弊社製 小型ダンプトラックのリコールに関するお知らせ

さて、弊社は2018年12月4日に次の内容のリコールを国土交通省へ届け出ております。

改善箇所説明図

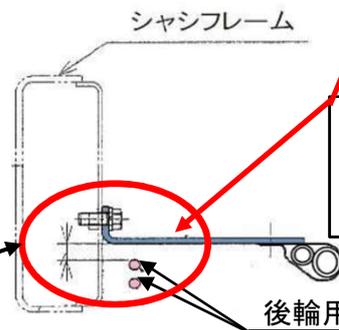
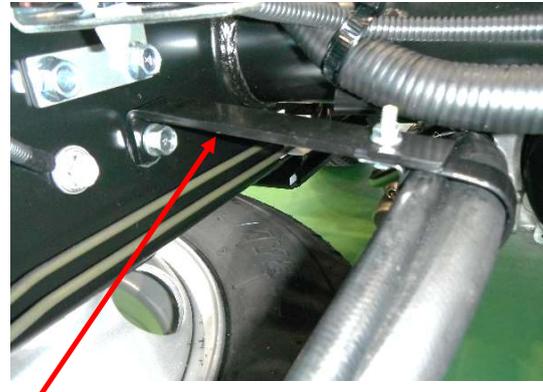
基準不適合発生箇所

小型ダンプトラックのダンプ作動用油圧ホース固縛ステーと後輪用ブレーキ配管の隙が小さいため、走行振動で当該ステーと後輪用ブレーキ配管が干渉するものがある。そのため、そのままの状態を使用を続けると、後輪用ブレーキ配管が損傷し、最悪の場合、ブレーキ液が漏れて制動力が低下するおそれがある。

全車両、ダンプ作動用油圧ホース固縛ステーと後輪用ブレーキ配管の隙を確認し、隙が小さい場合は、当該ステーを対策品に交換する。また後輪用ブレーキ配管に損傷があった場合は、ブレーキ配管を新品に交換する。

【改善前】

【改善後】（但し隙が小さい場合のみ）

ダンプ作動用油圧ホース固縛ステー（対策部品）
